## VYSVĚTLENÍ, ZMĚNA NEBO DOPLNĚNÍ ZADÁVACÍ DOKUMENTACE Č. III

**Nemocnice Znojmo – rekonstrukce a dostavba, II. etapa, 2. část – akce II, objekt C1 – infekční oddělení**

evidenční číslo zakázky ve Věstníku veřejných zakázek: **Z2018-021520**

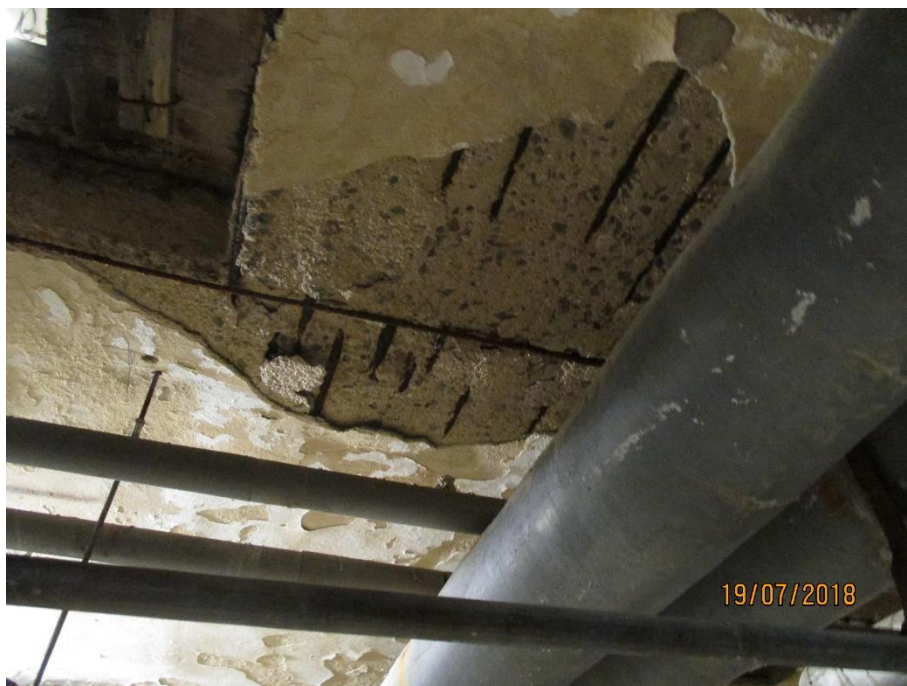
*Na základě prohlídky stavby dne 19. 7. 2018 se domníváme, že stav stropu, který má být podepřen ocelovou konstrukcí a přes který mají být vedeny dva kusy pilot je v havarijním stavu (zkorodovaná obnažená výztuž v agresivním prostředí) viz. fotografie níže a jen jeho podepření nebude dostačující.*

*Dle našich zkušeností by měl být tento strop sanován, s opravou, sanací stropu není ale nikde v projektu uvažováno.*

*Žádáme o vyjádření, jak bude tento strop opraven a o zahrnutí do výkazu výměr.*

Viz odpověď na dotaz č. 2).

*Foto č.1 a 2 - prostor pro pilotu č.9*

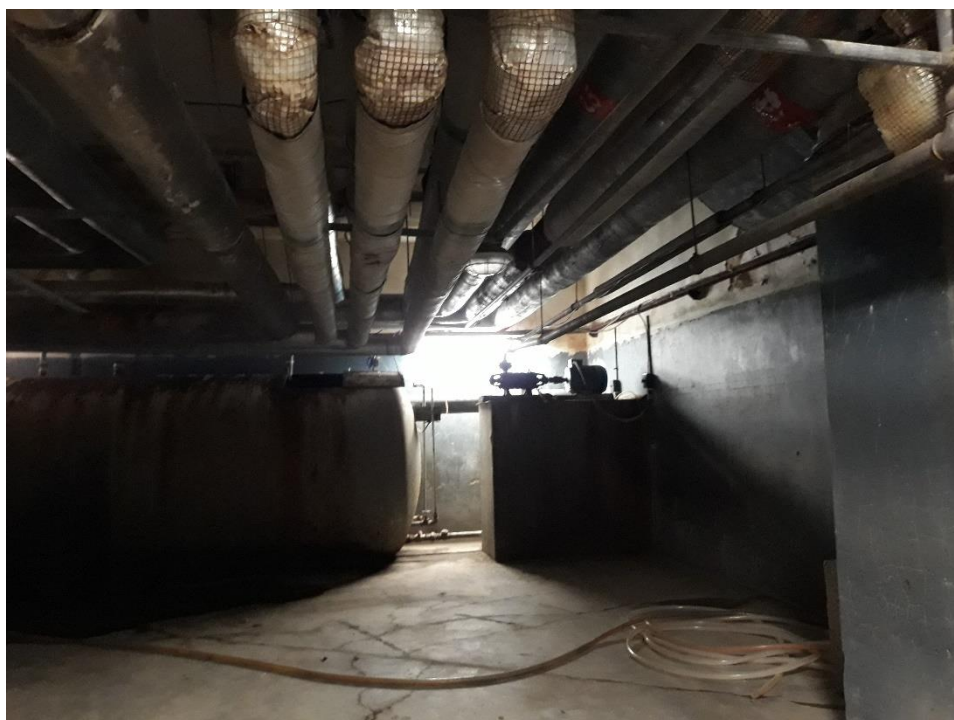
*Na základě prohlídky stavby dne 19. 7. 2018 jsme shledali dvě velmi kritická místa spočívající v kolizi statické části - realizace 2ks pilot DN 1200mm se stávajícími rozvody UT a ZTI. Z důvodu absence projektové dokumentace stávajícího stavu a z předané dokumentace nejsme schopni dohledat, jak jsou řešena.*

*Žádáme o zaslání doplňujících informací k řešení kolize se stávajícími rozvody pro navrhované piloty č.9 přes stávající trubní vedení viz. foto 1 a 2 a dále zda i přes navrženou přeložku potrubí ZTI bude možné zrealizovat pilotu č.10 průměru DN 1200 viz. foto 3.*

Před zahájením vrtných prací budou veškeré potrubní rozvody pod stropem místnosti 014 demontovány. Bude rovněž přemístěna nádrž na vodu 7000l. Tyto práce jsou specifikovány v revidovaném soupisu prací v části "Zařízení pro vytápění staveb".

Viz odpověď na dotaz č. 4).
